PROPOSTA DE ALTERAÇÃO N.º 495-A/2024
À PROPOSTA Nº495/2024

Assunto: Aprovar o deferimento do pedido de alteração da licença do loteamento titulado pelo Alvará n.º 2018/04 e aditamento n.º 1, sita na Avenida da República, na avenida das Forças Armadas, na avenida 5 de Outubro e na rua da Cruz Vermelha, na freguesia das Avenidas Novas, que constitui o processo n.º e-LOT/2023/18.

Figura 2 - Desenho de Cores Convencionais da Proposta actual que volta a propor incompressivelmente 2+2 vias em cada sentido e recortes para estacionamento no espaço público que na versão em vigor, se propõe libertar para o peão.

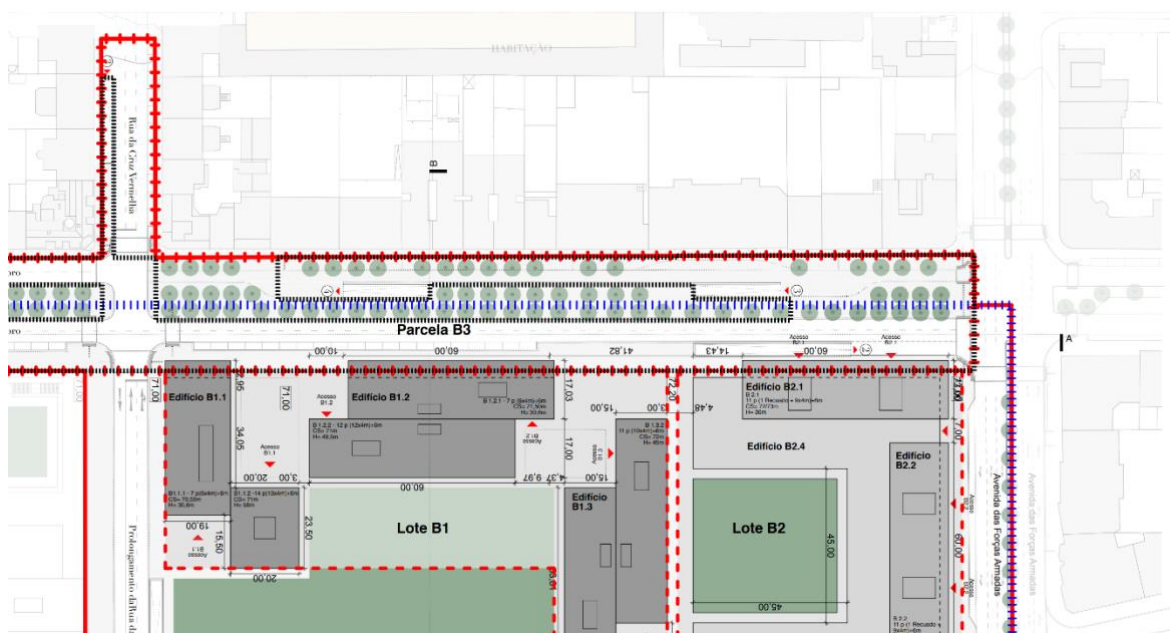
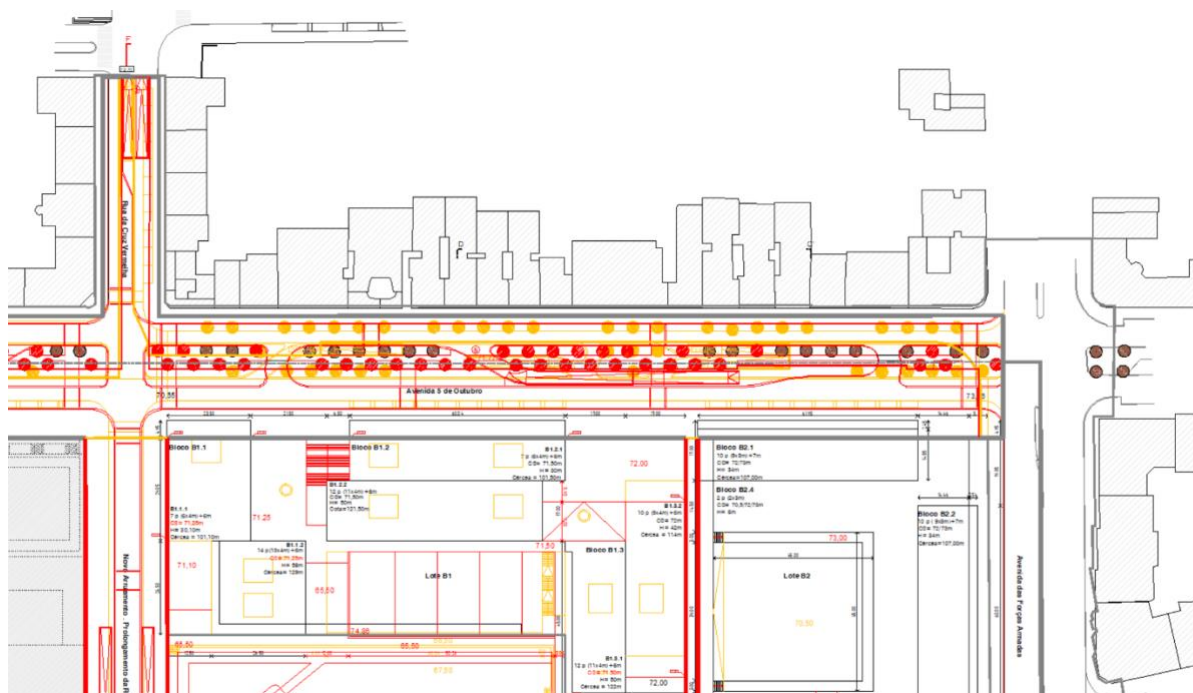
- a) Ou seja, onde no desenho de loteamento atualmente em vigor disponível no site do município¹ estava previsto criar uma zona de Coexistência com apenas uma via automóvel no primeiro quarteirão da Avenida 5 de Outubro, esta proposta de alteração propõe reverter para um perfil rodoviário de 2+2 vias em cada sentido, agravando seriamente as condições de fruição de espaço público, a acessibilidade pedonal e a segurança dos peões.

Figura 1 - Desenho Original do Loteamento com a zona de coexistência de apenas uma via e com o passeio sobrelevado.

- 1. Rever o desenho do Perfil Rodoviário e do Espaço Público da Avenida 5 de Outubro, compatibilizando a realocização das rampas de acesso ao subsolo da parcela B3 preconizada nesta proposta de alteração, para qualificar o espaço publico com os seguintes objetivos:**

- a. Alargar à área pedonal do passeio Poente e separador central da Avenida 5 de Outubro;**
 - b. Criar uma zona acalmada de passeio contínuo, com apenas uma via segregada no sentido norte sul no quarteirão entre a Av. das Forças Armadas e a Rua da Cruz Vermelha conforme preconizado na versão original e estudar a sua extensão ao longo do seguinte quarteirão entre a Rua da Cruz Vermelha e a Avenida Álvaro Pais;**

Figura 3 – Proposta do Lotemento Original com árvores e Proposta actual sem alinhamento arbóreo.

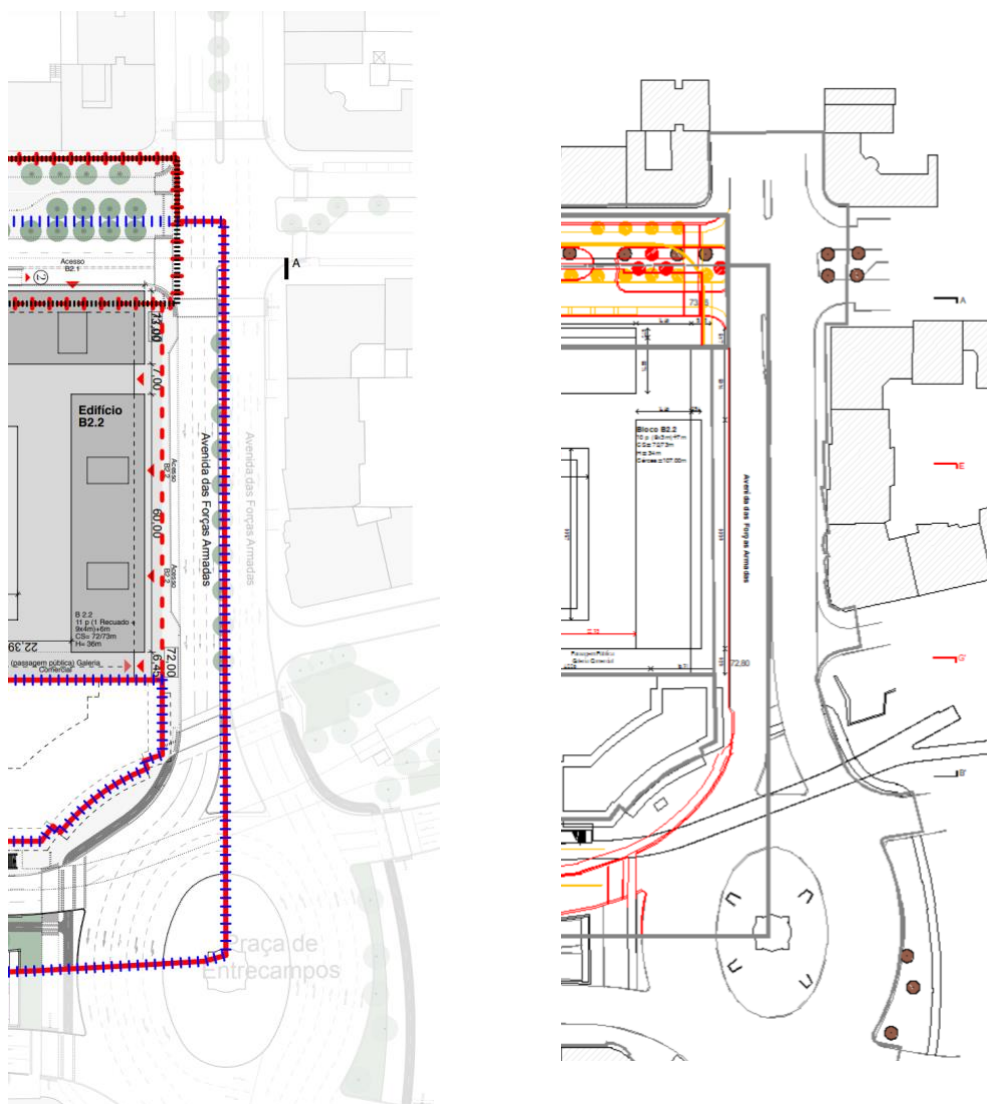
- 3) Como as Figuras abaixo ilustram, no que diz respeito ao Perfil da Avenida das Forças Armadas, na primeira versão do Loteamento, o 1º Quarteirão incorporava um alinhamento Arbóreo com 10 árvores no separador central, de forma a dar continuidade ao eixo arbóreo existente na Avenida das Forças Armadas, ligando-o à Rotunda de Entre Campos e ao Jardim do Campo Grande. A Corrente proposta reverte essa melhoria e mantém inalterada a desqualificação rodoviária vigente sem considerar qualquer arborização para o primeiro quarteirão da Avenida das Forças Armadas.

- 4. Rever o desenho do Perfil do Arruamento e Espaço Público do 1º Quarteirão da Av. das Forças Armadas para incorporar um (ou mais) alinhamento(s) Arbóreo(s) com no mínimo 10 ou mais árvores, conforme previsto nas peças desenhadas da primeira versão aprovada deste Loteamento, de forma a dar continuidade ao eixo arbóreo existente na Avenida das Forças Armadas ligando-o à Rotunda de Entre Campos e ao Jardim do Campo Grande.**

4 - Rever o desenho do perfil do arruamento e espaço público do primeiro quarteirão da Avenida das Forças Armadas para incorporar um (ou mais) alinhamento(s) arbóreo(s), com no mínimo 10 ou mais árvores, conforme previsto nas peças desenhadas da primeira versão aprovada deste Loteamento, de forma a dar continuidade ao eixo arbóreo existente na Avenida das Forças Armadas, ligando-o à rotunda de Entrecampos e ao Jardim do Campo Grande.

Figura 5 - Versão Proposta da Ciclovia e do conflito com as paragens de transporte público

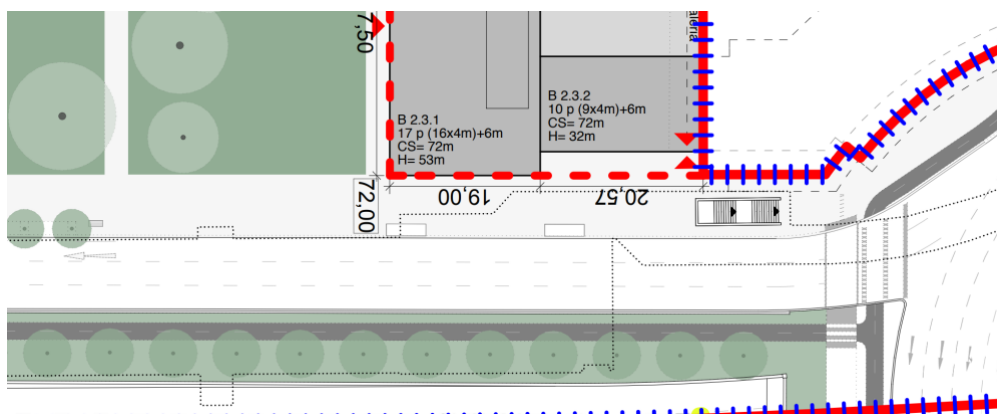
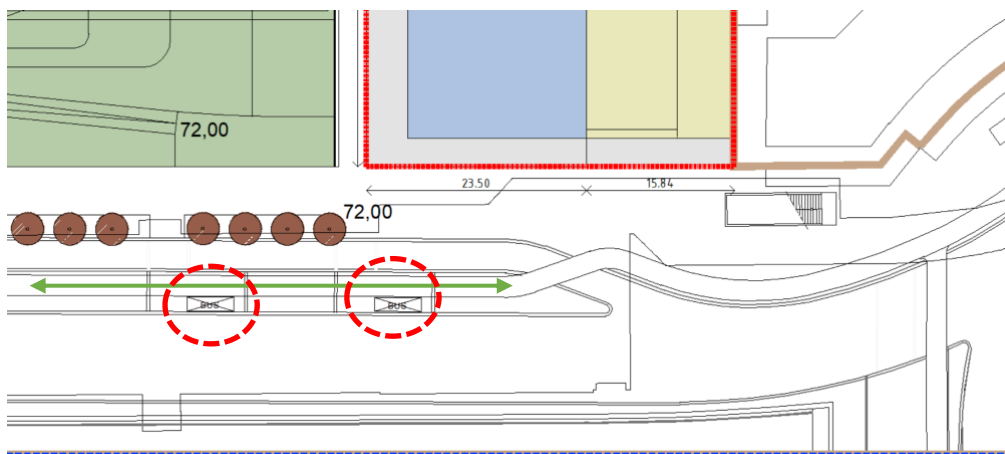
- 4) Na Avenida da República esta nova versão cria um conflito desnecessário e hoje inexistente entre peões utilizadores do transporte público e utilizadores de bicicleta, ao colocar as paragens de autocarro a cortar a ciclovia proposta, ignorando as melhores práticas do manual de Espaço Público e as recomendações da Auditoria às Ciclovias;

- 2. Garantir que o desenho e a posição das paragens de autocarro em relação à ciclovia da Av. da República não cria conflitos entre peões e bicicletas e seguindo as melhores práticas do manual de Espaço Público⁹ e das recomendações da Auditoria às Ciclovias¹⁰;**

2 - Garantir que o desenho e a posição das paragens de autocarro em relação à ciclovias da Avenida da República, não criam conflitos entre peões e bicicletas e seguindo as melhores práticas do Manual de Espaço Público e das Recomendações da Auditoria às Ciclovias;

Figura 6 – Desenho do Loteamento Original com a passagem de peões e Desenho do Loteamento Proposto sem passagem de peões.

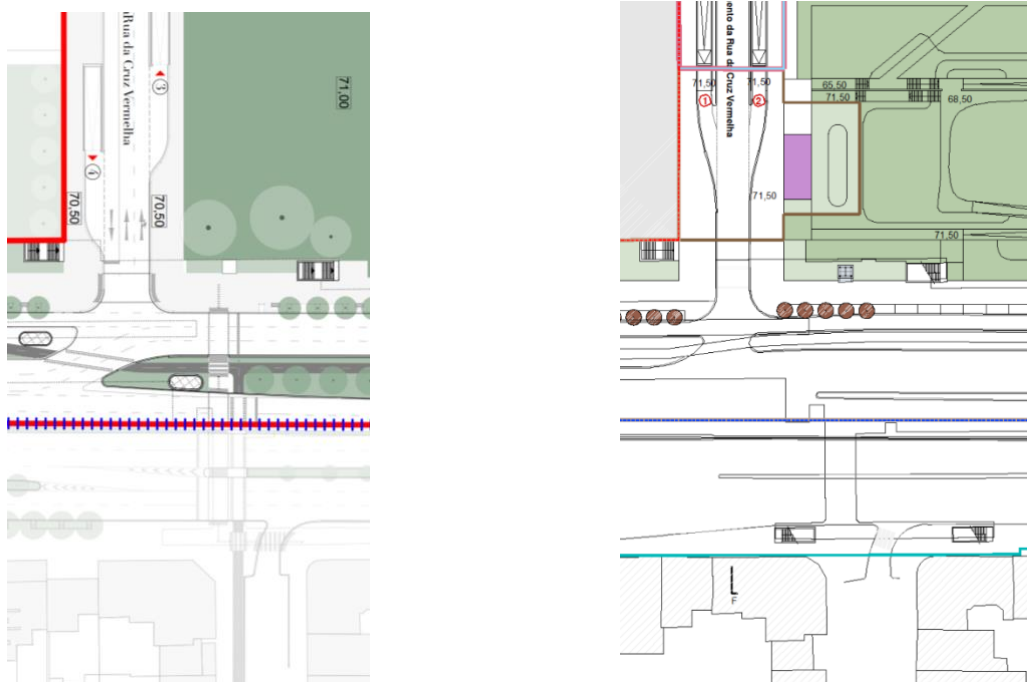
- 5) Também na Avenida da República a versão original deste loteamento incorporava uma nova passagem de peões no cruzamento desta avenida com a extensão da Rua da Cruz Vermelha e para ligar ao outro lado, ao cruzamento com a Rua José Carlos dos Santos, e que permitirá reduzir a distância entre travessamentos pedonais em frente a este lote de mais de 510 metros para

apenas 190 metros. Estranhamente nesta versão essa passagem de peões desaparece, sem que nenhuma razão atendível seja apresentada, que não seja a falta de ambição para transformar positivamente a cidade.

- 3. Encontrar soluções de mobilidade para que o desenho do Espaço Público da Av. da República incorpore uma passagem de peões segura no cruzamento com a extensão da Rua da Cruz Vermelha e para ligar à Rua José Carlos dos Santos, e que permitirá reduzir a distância entre atravessamentos pedonais em frente a este lote de mais de 510 metros para apenas 190 metros.**

3 - Encontrar soluções de mobilidade para que o desenho do espaço público da Avenida da República incorpore uma passagem de peões segura no cruzamento com a extensão da Rua da Cruz Vermelha e para ligar à Rua José Carlos dos Santos, e que permitirá reduzir a distância entre atravessamentos pedonais em frente a este lote de mais de 510 metros para apenas 190 metros;
